2023年10月

株式会社ミスミ
日本企業体
金型事業グループ

「無給油スライドプレート - 鋳物 20mm タイプ-」カタログ修正のご案内

無給油スライドプレート-鋳物 20mm タイプ- MWF28-300, MWF38-300, MWF48-300, MWF58-300, MWF75-300

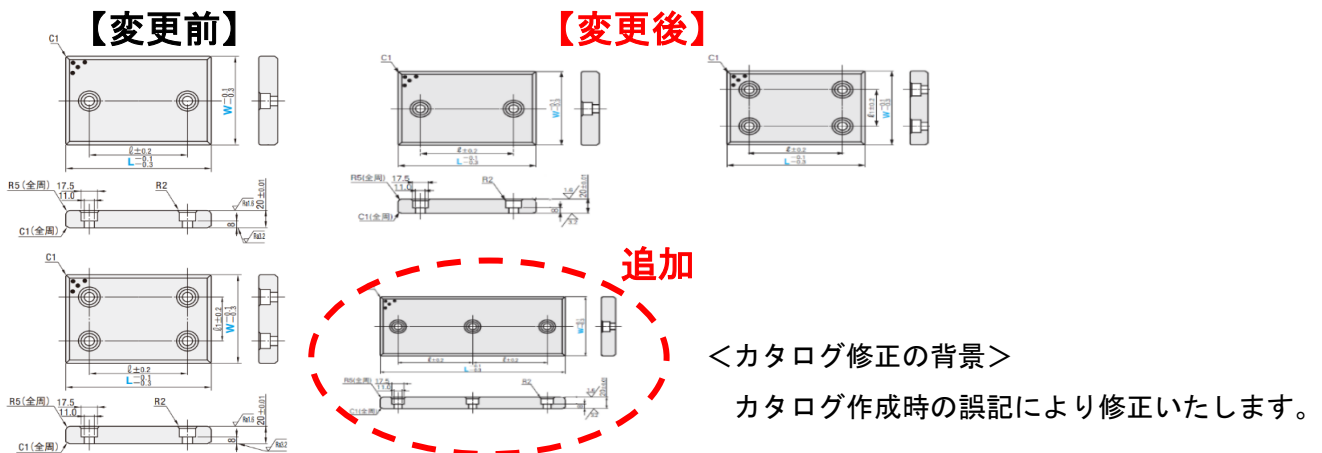
上記 5 型番のみボルト穴を 2 穴タイプから 3 穴タイプへ変更いたします。
